**AUTOSTRADA DELLA CISA A15
RACCORDO AUTOSTRADALE A15/A22
CORRIDOIO PLURIMODALE TIRRENO-BRENNERO
RACCORDO AUTOSTRADALE FRA L' AUTOSTRADA DELLA CISA-FONTEVIVO (PR)
E L' AUTOSTRADA DEL BRENNERO-NOGAROLE ROCCA (VR). I LOTTO.**
C.U.P. G61B04000060008 C.I.G. 307068161E

PROGETTO ESECUTIVO

Titolo Elaborato: **Viabilità ordinaria e di adduzione all'Autostazione Trecasali - Terre Verdiane**
PR01 raccordo S.P. 10 autostazione Trecasali - Terre Verdiane
Profilo longitudinale di progetto - Tav. 2/2

PROFILO
LONGITUDINALE
ASSE
RAMO A
ROTATORIA 3P - 1

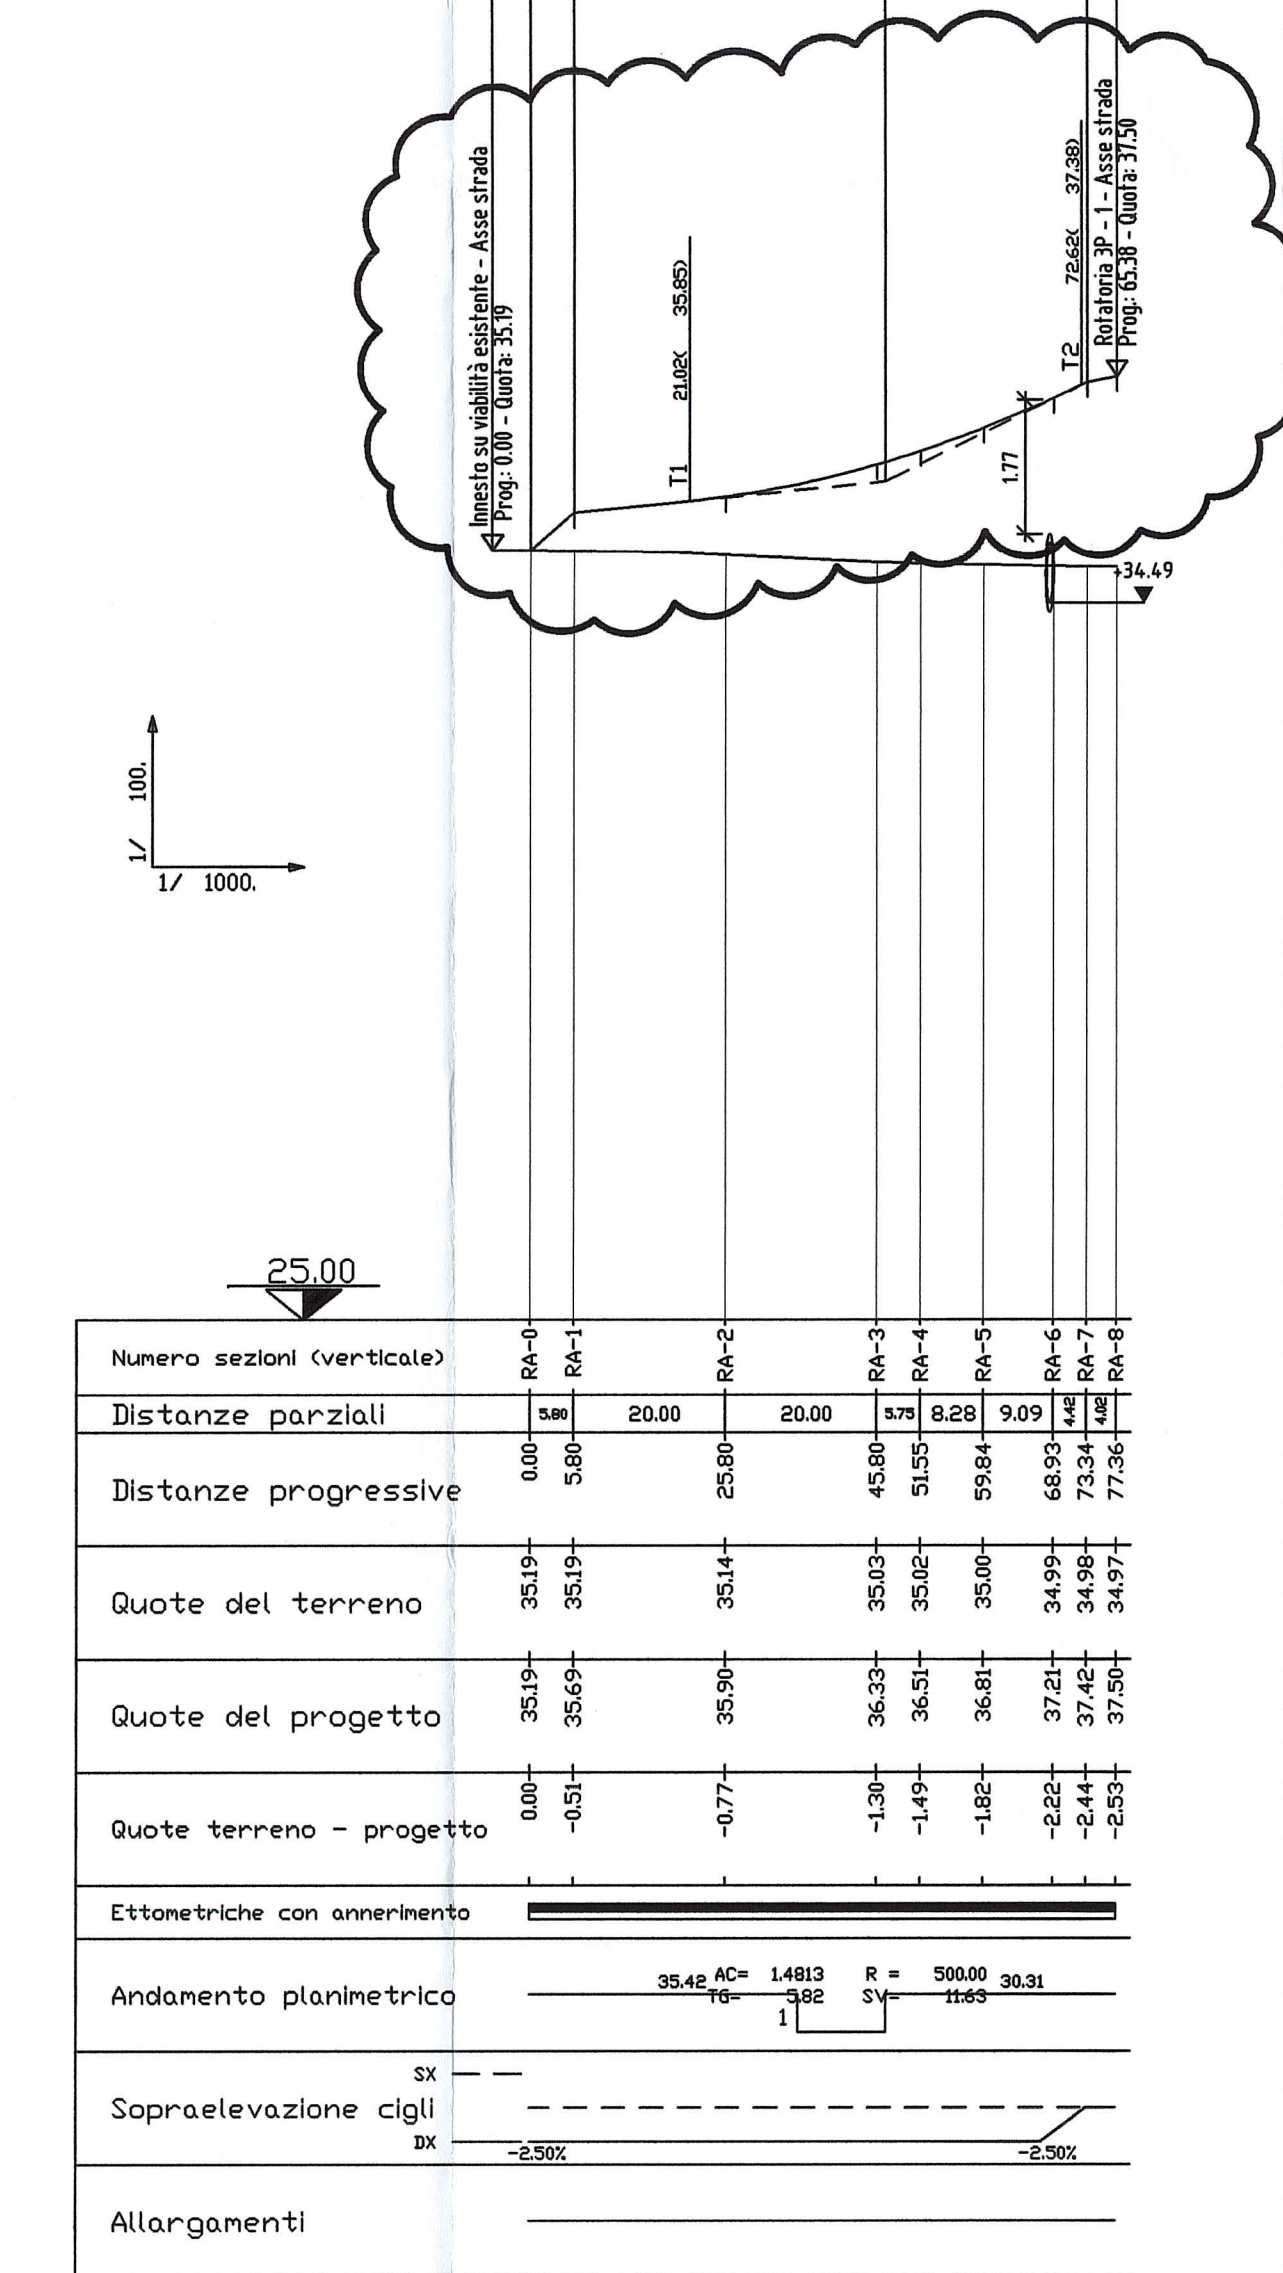
- istruttoria A15
- NOTA 4865
eliminato la rappresentazione dei cigli (linee parallele)
- istruttoria provincia prot. n° 80210 del 16/12/2014
- PR01 Raccordo SP10 Autostazione Trecasali - Terre Verdiane adeguato il ramo A a categoria F.1
